**Rapport de l'Inspection des installations classées**

**Objet :** Société SILVATRIM à Valréas.  
Porter-à-connaissance relatif à une modification de l'atelier U3.

**Réf. :** Courrier de l'exploitant en date du 24 octobre 2018.

**Figure 1 - Schéma de principe du fonctionnement de l'atelier U3 et des modifications envisagées**

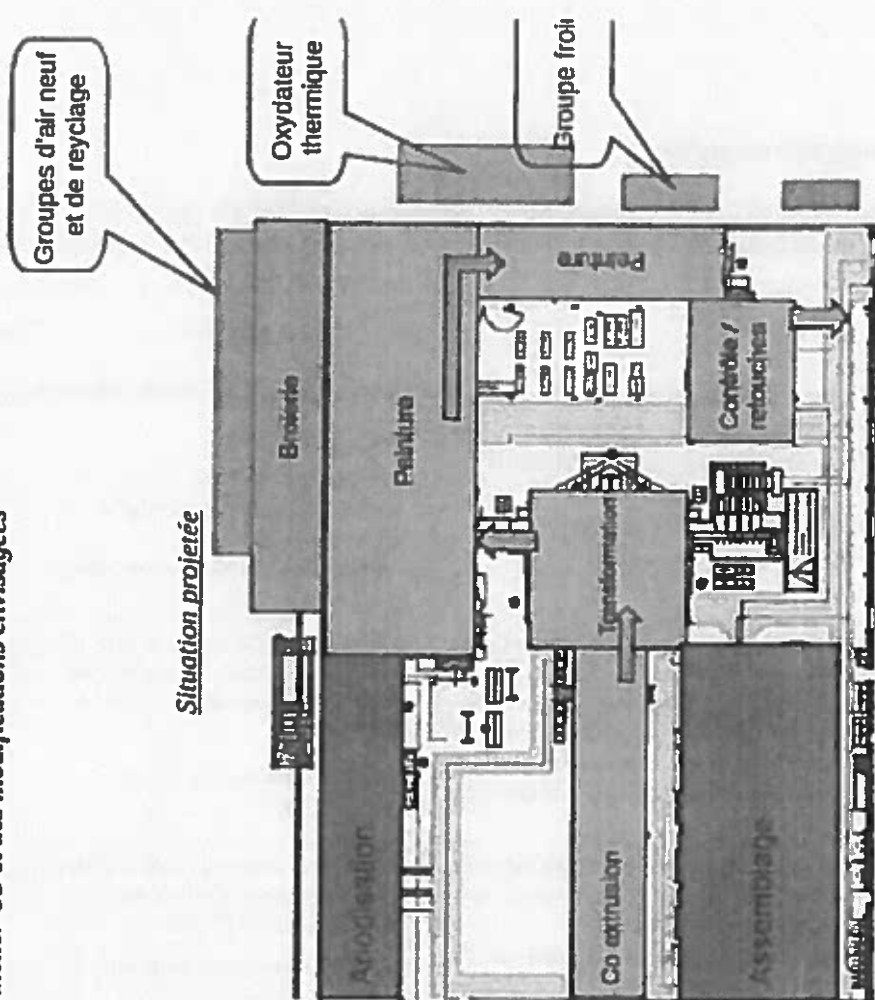
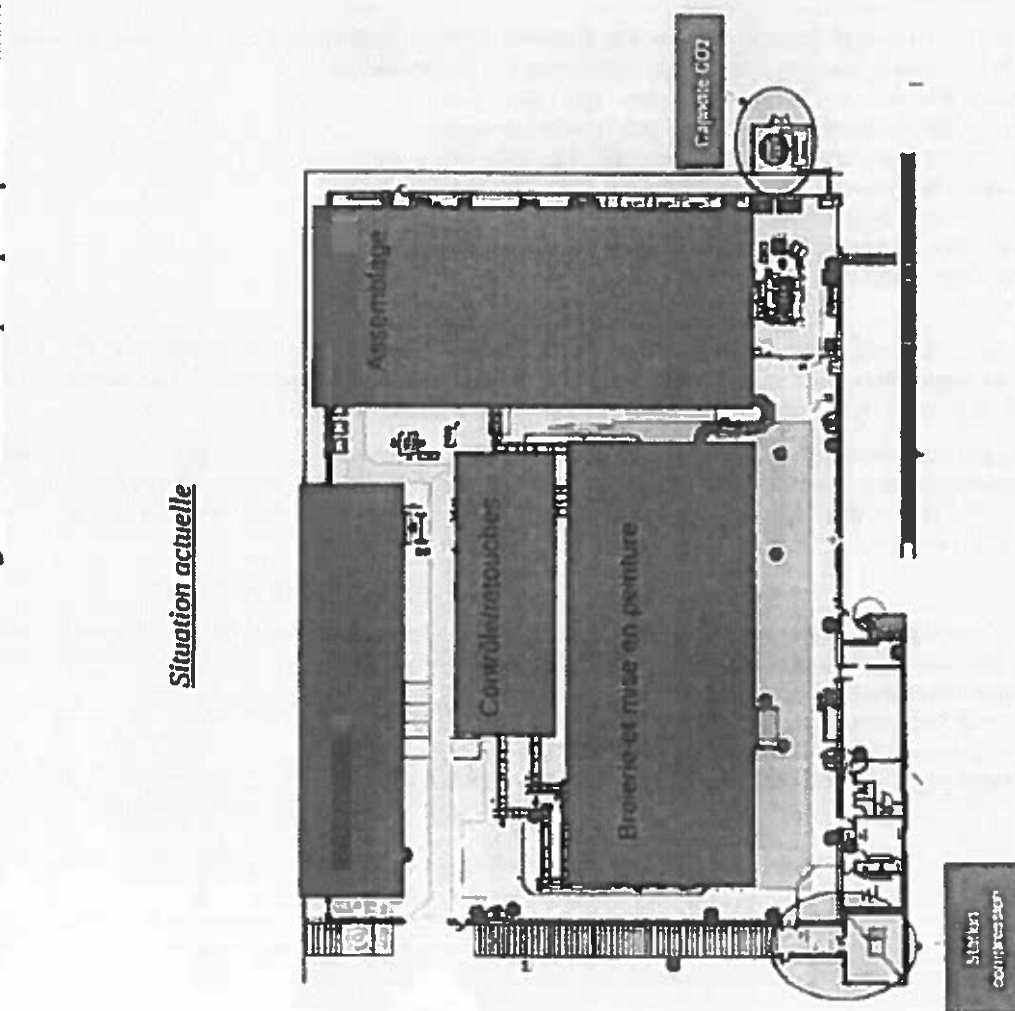
Dans le cadre de ce nouveau marché, l'exploitant projette de reconfigurer l'atelier U3 (voir schéma de principe ci-après) en y intégrant la ligne de fabrication des enjoliveurs. Ce projet consistera en :

- La mise en place d'une extrudeuse équivalente à celle exploitée dans l'ouvrage U2, en lieu et place de la chaîne de peinture actuelle.
- Le remplacement complet de la ligne de mise en peinture actuelle, par une ligne moderne dont les rejets atmosphériques seront traités par un oxydateur thermique (aucun traitement à l'heure actuelle). Le procédé de mise en peinture sera optimisé par l'utilisation d'une projection de type « mini bol », qui présente un rendement d'application bien supérieur au procédé utilisé actuellement (2 à 3 fois supérieur) et qui présente également un avantage sur le plan qualitatif.
- La création d'un local « broierie » accolé à la façade Nord de l'atelier U3, dans lequel les produits à pulvériser (sur la ligne de mise en peinture précitée) sont préparés et mis sous pression.

Il est à noter que le stockage des peintures restera inchangé : il sera réalisé dans le même local qu'actuellement, situé au Sud de l'atelier U3. Dans le cadre du projet, il est également prévu le remplacement du compresseur et des groupes froids par de nouveaux matériels plus performants.
